Projet de centrale photovoltaïque  
au sol Commune de Béziers

Pièce n°16  
Avis de la MRAe

## **Avis sur le projet de centrale photovoltaïque à Béziers (Hérault)**

N°Saisine : 2025-14823

Figure 2 : plan de masse du projet

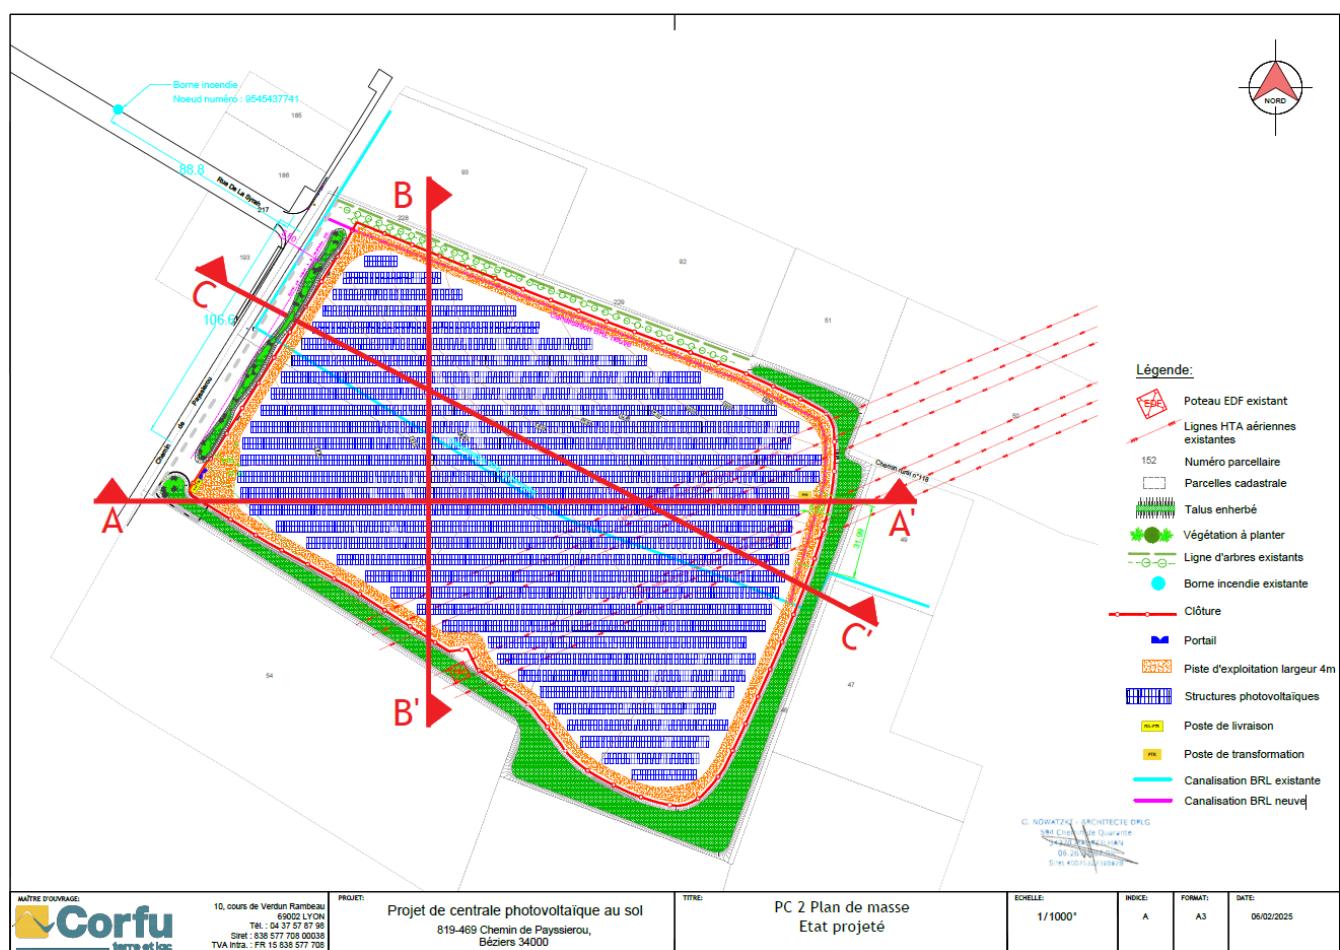
Il est également prévu de dévier la canalisation du réseau d'eau BRL pour la faire passer au nord des parcelles, sous la piste périphérique à créer, de déposer la canalisation actuelle, de réaliser les terrassements et la création d'un merlon végétalisé à l'ouest en complément de ceux existant au sud et à l'est, et de laisser l'accès libre au pylône électrique de RTE au sud.

Par ailleurs, la MRAe note que la description des travaux est sommaire et parfois confuse ; elle ne permet pas d'évaluer l'ensemble des effets du projet. Page 118, il est question « *d'apport de sable sur la couche superficielle du terrain afin d'homogénéiser la surface de l'emprise du projet* », de « *maintien des terres polluées sur place* » sans plus de précision (cf. partie 4). La description et l'illustration des mesures projetées ne sont pas toujours en adéquation : les caractéristiques du projet varient dans l'étude, par exemple le merlon ouest mesure 2,5 m de haut page 107 et un mètre de haut sur 12 m de large (page 130).

En phase chantier, les nuisances sonores et vibratoires sur la zone résidentielle à 30 m doivent être ré-évaluées en tenant compte de la technique d'ancre des structures (1 635 pieux battus), des travaux de démolitions du mur ouest qui ne sont pas intégrés (bruit, poussière...), ainsi que du déplacement de la conduite du réseau d'eau BRL.

Il est prévu de détruire le mur à l'ouest et de créer un merlon végétalisé en remplacement, de renforcer la strate arbustive des talus existants et la haie nord, de déplacer et déposer la conduite BRL existante sur environ 300

m. L'implantation des panneaux, le tracé des pistes, les terrassements et volumes remaniés détruisent, fragmentent ou modifient les habitats naturels, les stations de flore patrimoniale et les habitats de reproduction, d'alimentation et de repos de la faune. La largeur des panneaux est importante (4,95 m), l'inter-rangs est faible (2,5 m), la configuration de ce parc est de nature à impacter l'évolution de la biodiversité sous les panneaux comme dans les inter-rangs : ces impacts à plus long terme, ne sont pas considérés.

**Elle recommande de compléter la description du projet, l'analyse de ses impacts sur l'environnement et de mettre en place toute mesure nécessaire à leur évitement et leur réduction voire leur compensation.**
